リコール届出一覧表

リコール届出日：平成22年3月11日

リコール届出番号	2469	リコール開始日	平成22年3月12日
届出者の氏名又は名称	ダイハツ工業株式会社 取締役社長 箕浦 輝幸 問い合わせ先:お客様相談室 TEL 0800-500-0182		
不具合の部位(部品名)	緩衝装置(フロントロアアーム)		
基準不適合状態にあると認める構造、装置又は性能の状況及びその原因	前輪緩衝装置のロアアームにおいて、ナックル連結部のかしめが不足しているものがある。そのため、縁石等に衝突した場合、ロアアームからナックル連結部が外れて走行不能になるおそれがある。		
改善措置の内容	全車両、ロアアームを点検し、かしめが不足しているものは良品と交換する。		
不具合件数	25件	事故の有無	なし
発見の動機	市場からの情報及び国土交通省の指摘による。		
自動車使用者及び自動車分解整備事業者に周知させるための措置	<ul style="list-style-type: none"> ・使用者:ダイレクトメール等で通知する。 ・自動車分解整備事業者:日整連発行の機関誌に掲載する。 ・改善実施済車には、運転者席側ドア開口部のドアストライカー付近にNo.2469のステッカーを貼付する。

改善箇所説明図

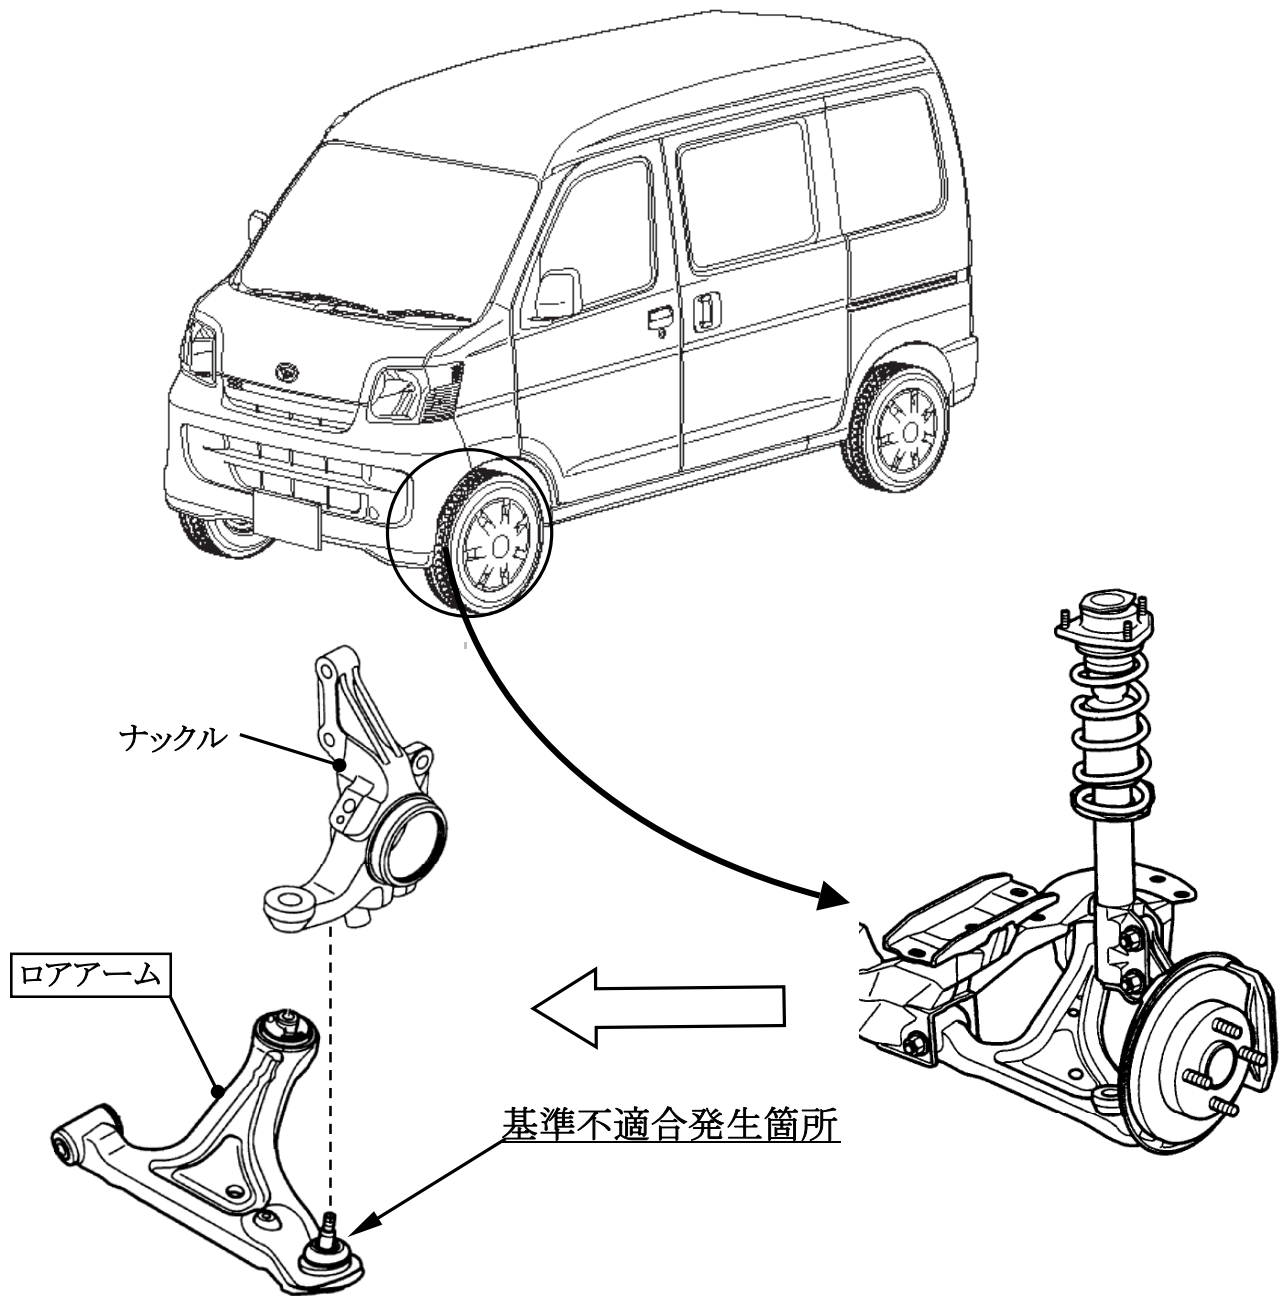
前輪緩衝装置のロアアームにおいて、ナックル連結部のかしめが不足しているものがある。そのため、縁石等に衝突した場合、ロアアームからナックル連結部が外れて走行不能になるおそれがある。

全車両、ロアアームを点検し、かしめが不足しているものは良品と交換する。
